**COMPLETAMENTO E OTTIMIZZAZIONE DELLA  
TORINO-MILANO CON LA VIABILITA' LOCALE MEDIANTE  
INTERCONNESSIONE TRA S.S.32 E S.P.299  
TANGENZIALE DI NOVARA  
LOTTO "0" E LOTTO "1"**

**PROGETTO ESECUTIVO**

**ELABORATI GENERALI  
Relazione Ottemperanza**

**DPT002 E 1801**

**Sezione tipo per H>4 metri**

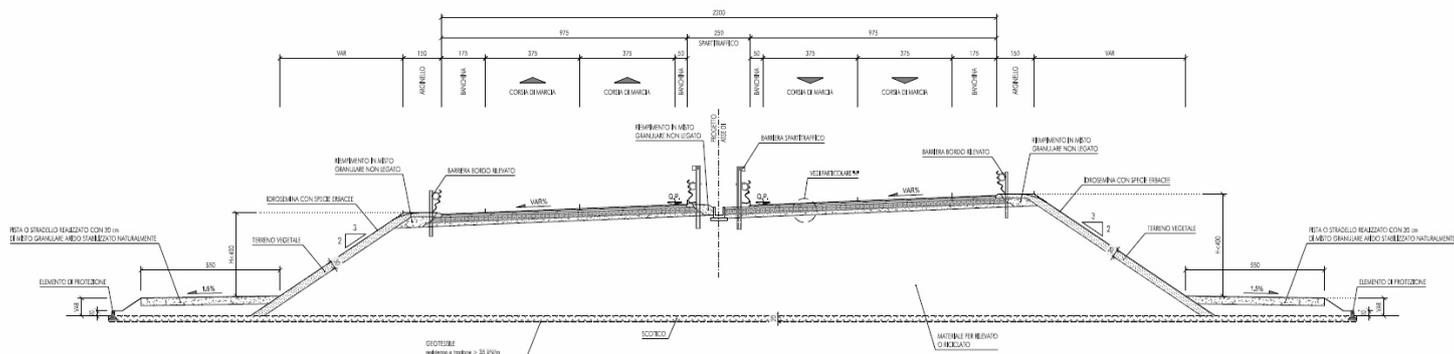
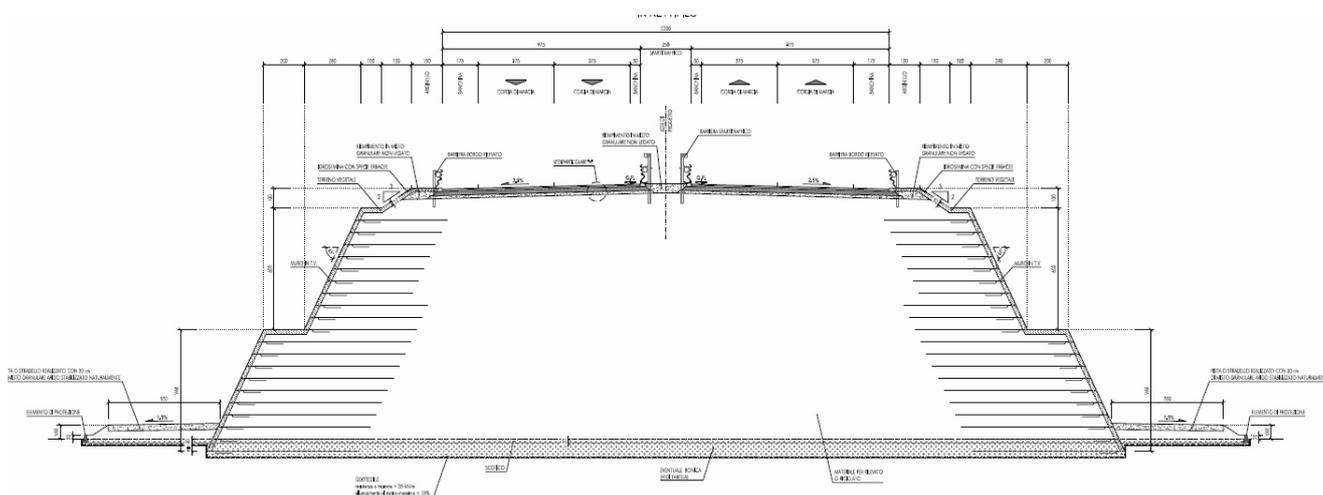
Nella istruttoria svolta per la Verifica di ottemperanza veniva infatti richiesta particolare attenzione ad adottare tutti gli accorgimenti necessari per risolvere le problematiche connesse con la rete irrigua, la viabilità interpodereale e la minimizzazione del consumo di aree agricole. Infatti uno dei problemi più critici della realizzazione della tangenziale è l'impatto che la quantità di materiale da rilevato da porre in opera, con le relative conseguenze di trasporto e lavorazione, può avere su un ambiente particolarmente sensibile come quello delle risaie.

E' stato quindi definito che quando il corpo del rilevato supera l'altezza di 4 metri, anziché adottare la classica scarpata a pendenza 2 su 3, pur mantenendo la stessa geometria di arginello e la scarpata classica nel primo metro di altezza al di sotto della pavimentazione, viene adottata una scarpata in terra rinforzata con geogriglie avente un angolo di 65 gradi rispetto alla verticale.

Tale soluzione fa sì che venga ottemperato quanto richiesto dalla Regione Piemonte nella Deliberazione della Giunta Regionale 27/10/2014, n.13-469 ed in seguito ribadito dal Comune di Novara minimizzando il consumo delle aree agricole che, nella fattispecie, sono destinate a colture di notevole pregio.

**Figura 5: Stralcio esemplificativo del dettaglio veletta. Opere d'arte maggiori: Ponti e Viadotti Viadotto su FS Alessandria - Arona - Abaco Predalles – Elaborato T00VI03STRDC02A**

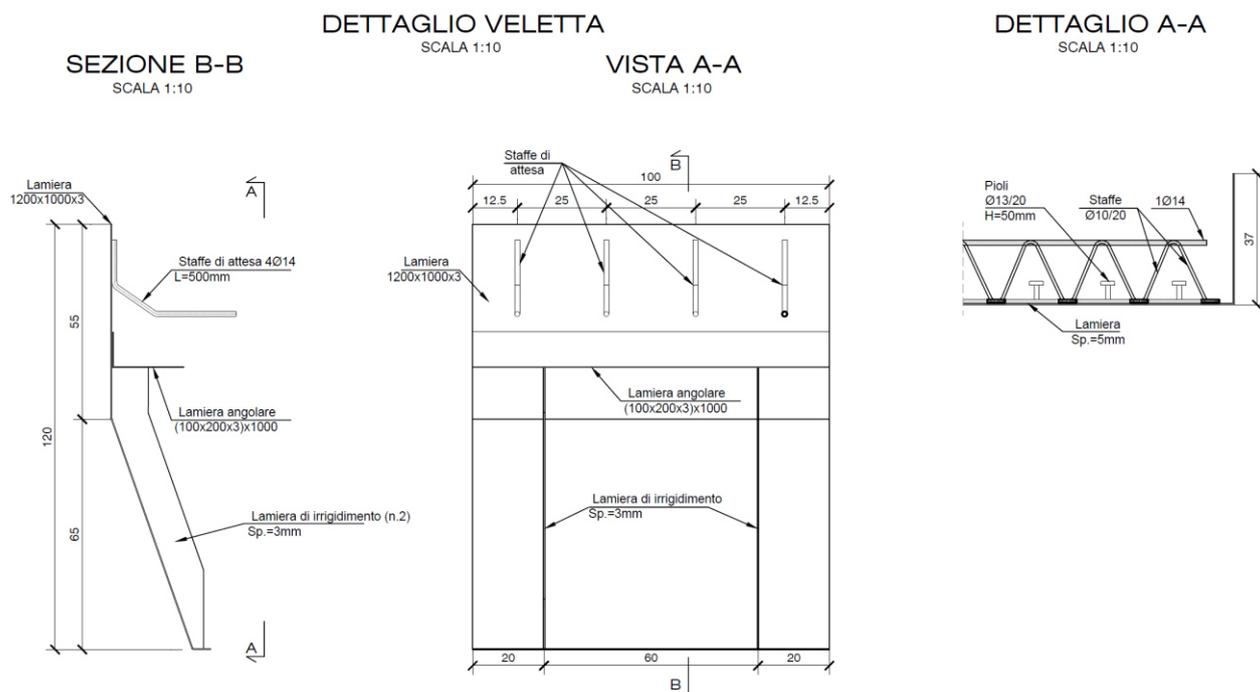
A.8	<p><i>se in fase esecutiva si dovesse modificare il modello di sostegno a pila unica dei viadotti, il nuovo dovrà essere oggetto di adeguati elaborati grafici esecutivi e di sufficienti simulazioni fotografiche da sottoporre nella fase del Progetto Esecutivo a verifica della competente Soprintendenza per i beni architettonici e paesaggistici e della Direzione Generale per il paesaggio, le belle arti, l'architettura e l'arte contemporanea per la successiva approvazione dei medesimi uffici</i></p>
-----	----------------------------------------------------------------------------------------------------------------------------------------------------------------------------------------------------------------------------------------------------------------------------------------------------------------------------------------------------------------------------------------------------------------------------------------------------------------------------------------------------------------------

L'utilizzo dell'acciaio CorTen quale elemento ripetuto lungo le varie strutture del tracciato permette di ridurre i contrasti e le interferenze visive integrandosi con le cromie tipiche del paesaggio, sia nel periodo di allagamento e crescita del riso, sia nel periodo di non allagamento.

In particolare, per quanto concerne la veletta prevista sono stati elaborati dettagli esecutivi riportati nella sezione delle Opere d'arte maggiori –Viadotti e Ponti.

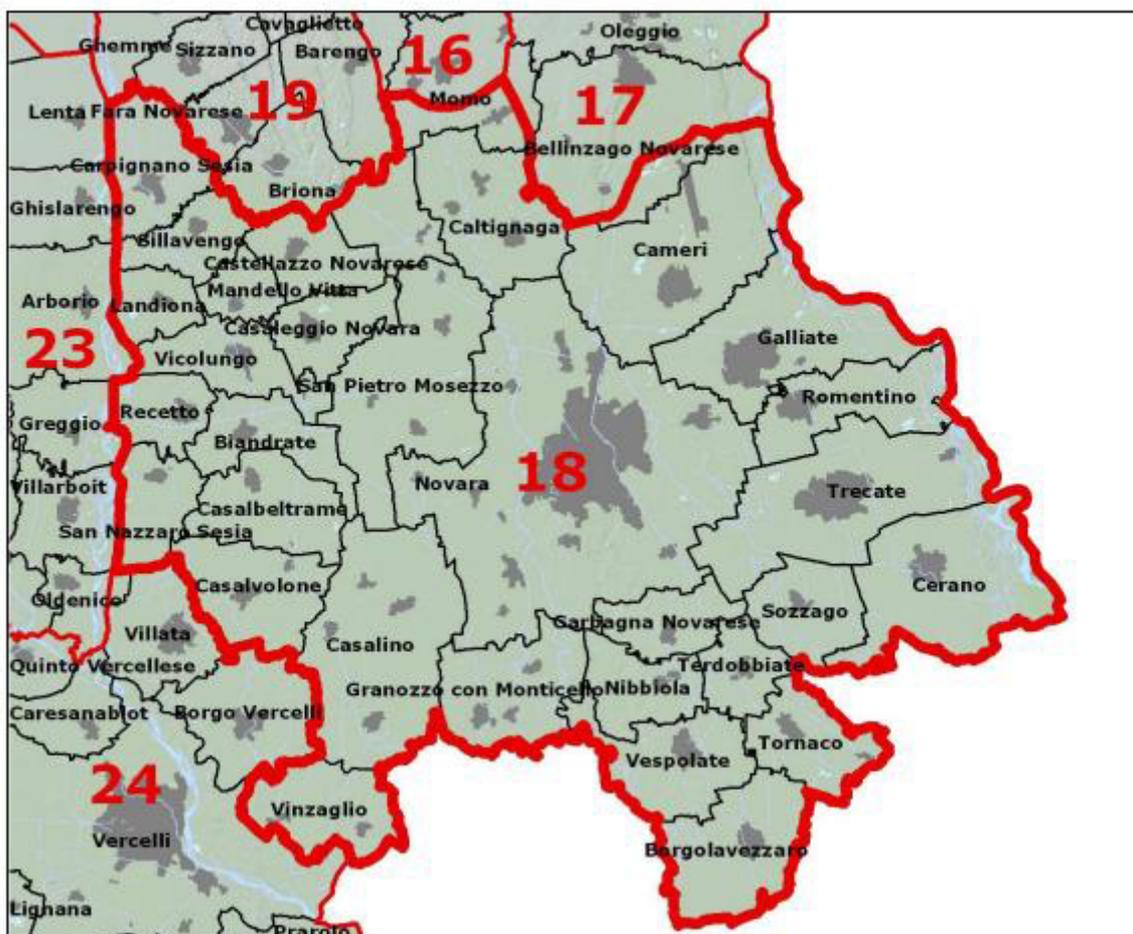
B.6.2	<i>La scelta vegetazionale dovrà essere concordata con Provincia di Novara, Comuni interessati dal tracciato stradale e ARPA Piemonte.</i>
-------	--------------------------------------------------------------------------------------------------------------------------------------------

La scelta vegetazionale proposta è stata definita in seguito all'analisi della vegetazione esistente e rilevata e a colloqui tecnici con i settori provinciali e comunali. In fase di verifica di ottemperanza sarà data comunicazione e trasmessa documentazione alla Provincia di Novara, ai Comuni interessati e ad ARPA Piemonte
